## 改善箇所説明図

### 基準不適合発生箇所

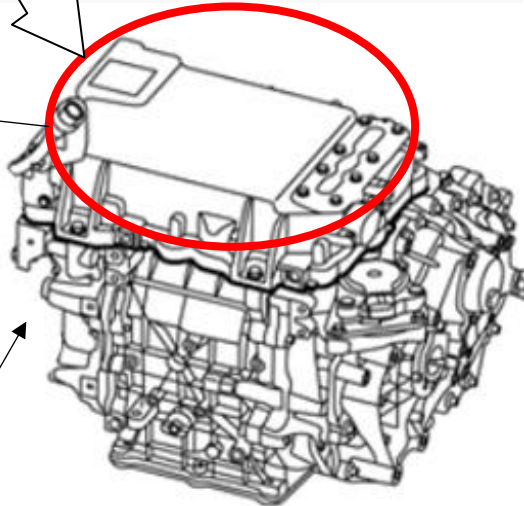
駆動モータを制御しているインバータにおいて、駆動モータの異常判定プログラムが不適切なため、駆動モータの不要な異常判定を行うことがある。そのため、コンビネーションメータにEVシステム警告メッセージを表示するとともに、駆動モータ出力を停止させることで、走行できなくなるおそれがある。

全車両、インバータの制御プログラムを修正する。

識別：銀色のシールをモデルナンバープレートの右横に貼り付ける。
